Keuringsverslag van een elektrische laagspanning- en zeer lage spanningsinstallatie

NIET CONFORM

Straatnaam Geloeslaan
 Huisnummer 28
 Busnummer
 Postcode 3630
 Gemeente MAASMECHELEN
 Land België

Controlebezoek van een huishoudelijke installatie volgens (KB 08/09/2019) - AREI Boek 1- 6.5. en 4.2.4.3.

Afbeelding schakel- en verdeelbord:

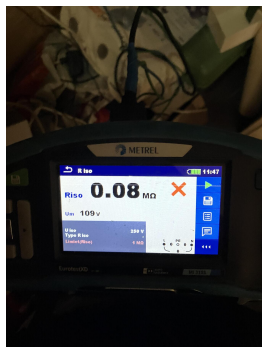
- I2.02 De waarde van de isolatieweerstand van één of meerdere stroombanen is kleiner dan 0,5M ohm. (Boek 1 Onderafdeling 6.4.5.1.)
 - I3.08 Een demontebaar aansluitstuk (aardingsonderbreker) moet steeds gemakkelijk bereikbaar zijn. (Boek 1 Onderafdeling 5.1.5.1. en 5.4.3.5.)

- I4.01 Hoofdequipotentiale verbinding(en) niet verwezenlijkt. (Boek 1 Onderafdeling 5.4.4.1. en 5.1.6.2)
 - I5.01 De aanduiding van de stroomkringen en/of apparatuur, aansluitklemmen, enz dient aangebracht of vervolledigd te worden. (Boek 1 Onderafdeling 3.1.3.1. en 3.1.3.3.A. en 5.1.6.1)

- I5.06 De deur en/of afschemplaat van het schakelbord dient (terug)geplaatst te worden. Aanraking van onder spanning staande delen mogelijk. (Boek 1 Afdeling 5.1.4. en 5.3.5.1.A. en 4.2.2.3.)

- I5.10 De genaakbare, naakte onder spanning staande delen zijn onvoldoende afgeschermd. (Boek 1 Afdeling 5.1.4. en 4.2.2.3.)
 - I5.11 Niet gebruikte invoeringen van het verdeelbord zijn niet correct of onvoldoende afgedicht. (Boek 1 Afdeling 5.1.4. en 4.2.2.3.)

- I5.14 De nominale spanning dient duidelijk vermeld te worden op een oordeelkundig gekozen plaats. (Boek 1 Onderafdeling 3.1.3.3.)
 - I6.01 De differentieelschakelaar aan het begin van de huishoudelijke installatie is niet verzegelbaar. (Boek 1 Onderafdeling 4.2.4.3.)

- I8.09 Bij aansluiting van meerderige geleiders dient men aangepaste adereindhulzen te gebruiken. (Boek 1 Onderafdeling 5.2.6.1. en 1.4.1.2.)
 - I8.17 De niet-gebruikte leidingen verwijderen of aan de uiteinden te isoleren. (Boek 1 Onderafdeling 4.2.3.3.b)

- I9.10 Het materiaal moet gekozen en geplaatst worden overeenkomstig de uitwendige invloeden. (Boek 1 Afdeling 5.1.4.)
- Combinatie van meerdere kringen

- Geen onderbreker zichtbaar Vermoedelijk achter plank onder de teller
